Snelheidsremmende maatregelen Maaseikerweg.

ZIENSWIJZE OP NAAR EEN VEILIGE MAASEIKERWEG

Op naar een veilige Maaseikerweg

Overleg mogelijke verkeersmaatregelen Maaseikerweg 21 december 2016

Op naar een veilige Maaseikerweg

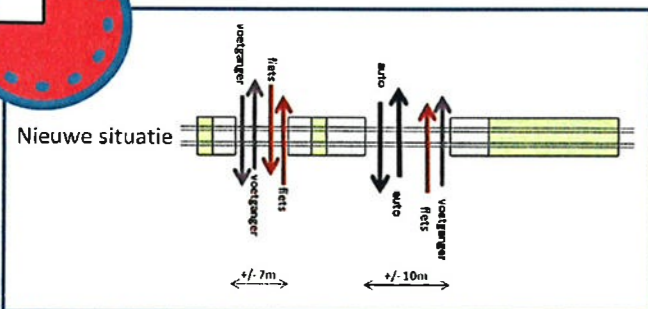
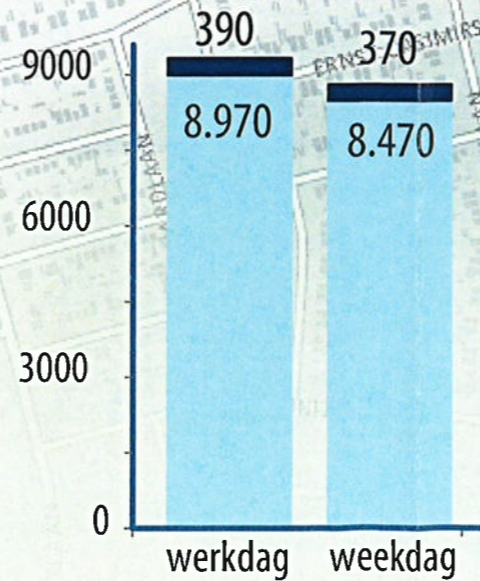
1. Plateau Drakensteyn

- Gering snelheidsremmend effect voor verkeer van Zuid naar Noord.
- Gevaar voor congestie van verkeer op het traject rotonde-tunnel-plateau agv. de verkeersremmende werking van het plateau.
- Geluidsoverlast voor omwonenden agv. de "drempels" van het plateau.
- Locatie plateau is net voor / na de bushalte aan beide kanten van de weg.

- Het voorgestelde verkeersplateau zal geen noemenswaardige verbetering voor de verkeersveiligheid opleveren; met name voor de fietsers uit beide richtingen.
- Het snelheidsremmende effect agv. het plateau zal minimaal zijn; de smalle spoortunnel heeft voor verkeer komende vanuit het zuiden immers toch al min of meer een snelheidsremmend effect.
- De situatie ten zuiden van de spoortunnel wordt door een verkeersplateau nog "complexer" voor het verkeer.
- Het is maar zeer de vraag of de kosten van de aanleg van dit verkeersplateau zullen gaan opwegen tegen de baten !!!

3. Plateau Moeselschansweg

- Gering snelheidsremmend effect voor verkeer uit beide richtingen.
- Door de geringe ruimte voor rijbaan plus rode fietsstrook ter hoogte van de beide middengeleiders zullen bij gelijktijdig passeren van fietsers en auto’s conflictpunten ontstaan waardoor de fietsers als “snelheidsremmend middel” worden gebruikt.
- Geluidsoverlast voor omwonenden agv. de “drempels” van het plateau.

- Het voorgestelde verkeersplateau zal geen noemenswaardige verbetering voor de verkeersveiligheid opleveren en zal bovendien, indien er geen fietsers op de rode fietsstrook aanwezig zijn, auto’s de mogelijkheid geven om ongehinderd met hoge snelheid te passeren.
- Ter hoogte van beide middengeleiders zullen er in beide richtingen, agv. de smalle “doorgang”, twee situaties met conflictpunten voor fietsers en auto’s ontstaan. De fietser wordt hier gebruikt als snelheidsremmend maatregel. Dit is (verkeers)onveilig en absoluut niet de bedoeling !
- Het is de vraag of de kosten van deze verbetering zullen gaan opwegen tegen de baten !!!

4. Fietsoversteek

- Gering snelheidsremmend effect voor verkeer uit beide richtingen.
- Geluidsoverlast voor omwonenden agv. de “drempels” van het plateau.
- De verkeerssituatie voor fietsers komende vanuit de ventweg richting het noorden zal in essentie niet veel veranderen.

- Het voorgestelde verkeersplateau zal geen noemenswaardige verbetering voor de verkeersveiligheid opleveren; fietsers komende vanaf de Ringbaan-Zuid zullen nog steeds dezelfde oversteek moeten maken.
- Het is de vraag of de kosten van deze ingreep zullen gaan opwegen tegen de baten !!!

- Ons inziens zullen vrijwel alle in deze concept plannen voorgestelde maatregelen (1 t/m 4), zoals ze momenteel voorliggen, een te verwaarlozen snelheidsremmend effect op het autoverkeer hebben, meer gevaar voor fietsers gaan opleveren en geen veiligere oversteek bij de Beatrixlaan, Moeselschansweg of de fietsoversteek gaan opleveren.

- Plateau Beatrixlaan is geen plateau, wordt gelijkvloers, dit is dus een visueel plateau, aanpassen op placematje.
- Aanvraag voor flitspalen ligt bij het OM. Met Smiley's kan te hard rijden worden uitgelokt, dat is een ervaring bij Smiley's die eerder op de Maaseikerweg hebben gestaan. Smiley's werken wel voor bewustwording, maar niet bij alle verkeersdeelnemers.

- Afstand plateau Drakesteijn tot eerste woning, is dat voldoende?
Veel fietsers gaan spookrijden/over de stoep fietsen voorbij de tunnel naar de Karekiethof. De nieuwe situatie na aanpassing bij Beatrixlaan wordt beter. De ervaringen eerst afwachten. Er is een shortcut van de Blatenkempweg naar de Karekiethof. Dat is een informeel olifantenpad, dit levert geen gevaar op. Advies is de breedte van het fietspad Karekiethof maximaal te benutten, dit zou wellicht nog iets breder kunnen dan nu het geval is.

- Plateau bij ventweg Maaseikerweg aan zuidzijde staat op verkeerde plaats op placematje ingetekend.
- Advies is op de Ringbaan-Zuid vanaf Keentersteeg richting Maaseikerweg Stramproy een opstelstrook voor rechtsaf richting Stramproy te maken bij aanpassing van het kruispunt. Bij de oversteek op het kruispunt Ringbaan-Zuid-Maaseikerweg voor langzaam verkeer rekening houden met voetgangers, stoplicht staat te kort op groen. Is nu overigens alleen voor fietsers. Wellicht ook voetgangersoversteek maken.

- Afstand plateau Drakesteijn tot eerste woning, is dat voldoende?

- Wat is de breedte van de vluchtheuvels bij de Moeselschansweg?

- Plateau bij ventweg Maaseikerweg aan zuidzijde staat is op verkeerde plaats op placematje ingetekend, het staat nu bij de fietsoversteek, het moet in noordelijke richting verplaatst worden.

Reactie Royal Haskoning: Klopt helemaal, maar het ontwerp is wel het kruisingsvlak in een andere kleur uit te voeren en wel taludmarkering toe te passen.

Reactie Royal Haskoning: Wordt ook een kruisingsvlak in een andere kleur en taludmarkering, maar zonder verhoging. Afstand tot de woning is dan ruim genoeg.

Reactie Royal Haskoning: Vluchtheuvel wordt ca. 3 m breed.

Reactie Royal Haskoning: Klopt! Foutje op tekening.
